文档分类	项目名称	深圳市高级中学（北校区）新建学生宿舍 钢制家具	共 14 页
	抽检项目编号	SZCG2015056524	
	采购单位	深圳市高级中学	
	供应商	深圳市立捷家具有限公司	
	委托机构	深圳市政府采购中心	
	抽检机构	莱茵技术监护（深圳）有限公司	
	版 本	V1.0	
	密 级	<input type="checkbox"/> 仅供内部使用 <input checked="" type="checkbox"/> 可对外发布

# 深圳市高级中学（北校区）新建学 生宿舍钢制家具合同履行评价现场 抽检报告

项目名称	深圳市高级中学（北校区）新建学生宿舍钢制家具		
采购单位	深圳市高级中学		
供应商	深圳市立捷家具有限公司		
委托机构	深圳市政府采购中心		
项目编号	SZCG2015056524	抽检日期	2015 年 12 月 16 日
抽检地点	深圳市高级中学（北校区）新建学生宿舍楼		
产品名称	学生宿舍钢制家具		
抽检依据	招标文件，合同及政府采购项目抽检方案。		
抽检结果及建议	<p>经现场对已完成交付并安装的产品共计 6 个规格，进行随机抽样检查，发现主要存在以下问题：</p> <p>一、技术要求：部分产品实际测量的技术参数与合同描述不符，涉及序号：</p> <p>1、序号 1 上下铁床（带钢四吊抽），实测吊柜桶的规格为 1848mm*500mm*203mm；床板的厚度为 10mm；与合同中所描述“吊桶规格：1848mm*610mm*203mm，床板用 12mm 厚大芯床板”不符；铁床护栏实际为焊接结构固定，未见有安装螺丝固定；爬梯实际材料为铁制；与合同中所描述“铁床二层的护栏安装需由 4 个螺丝固定；每床配备一个钢制爬梯”不符；上铺四周安全护栏材质实际为铁制，安全栏同一方向上相邻阻挡构件（如嵌条、装填栅栏）每个净空间隙实测为 170*225mm，上铺面与下铺面之间的净空间实际距离为 1050mm；与合同中所描述“所有上铺四周应安装钢制安全护栏；安全栏同一方向上相邻阻挡构件（如嵌条、装填栅栏）净空间隙不超过 75mm，不小于 60mm；上铺面与下铺面之间的净空间距离应不少于 1150mm”不符；</p> <p>2、序号 2 四门更衣柜，实际每个门中间未见有安装机械锁（实际发现为有孔挂耳）；与合同中所描述“每个门中间带抽屉、带机械锁”不符；</p>

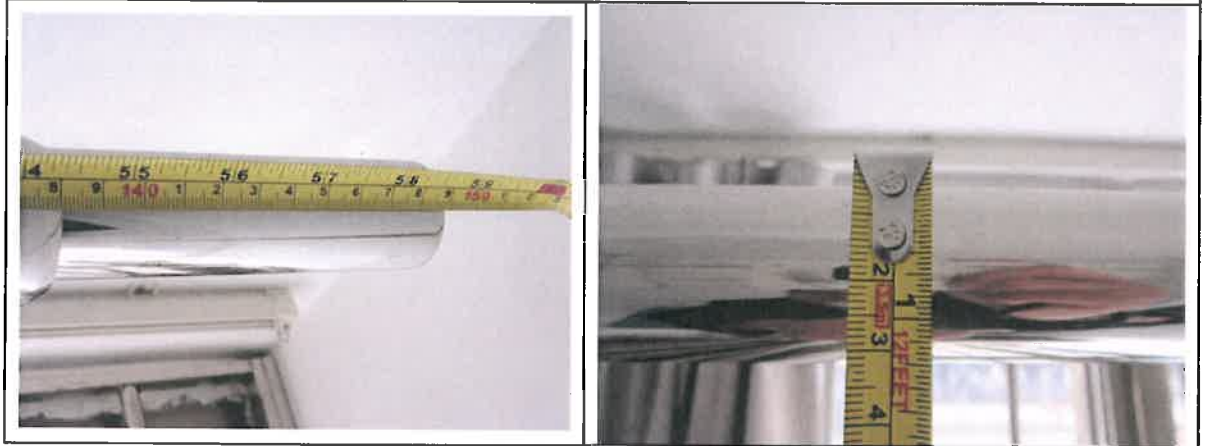
不锈钢洗漱架, 实测规格 W300\*D230\*H300mm, 直径  $\phi 6$ mm; 在产品上未见有 304#标识和现场没有提供证明文件证明实际材料为 304#

不锈钢圆管晾衣杆, 实测规格为 W1490\*D30\*H245mm 两根; 直径  $\phi 30$ mm; 在产品上未见有 304#标识和现场没有提供证明文件证明实际材料为 304#

晾衣杆两端各用一根 245mm 长不锈钢吊架固定于阳台顶棚
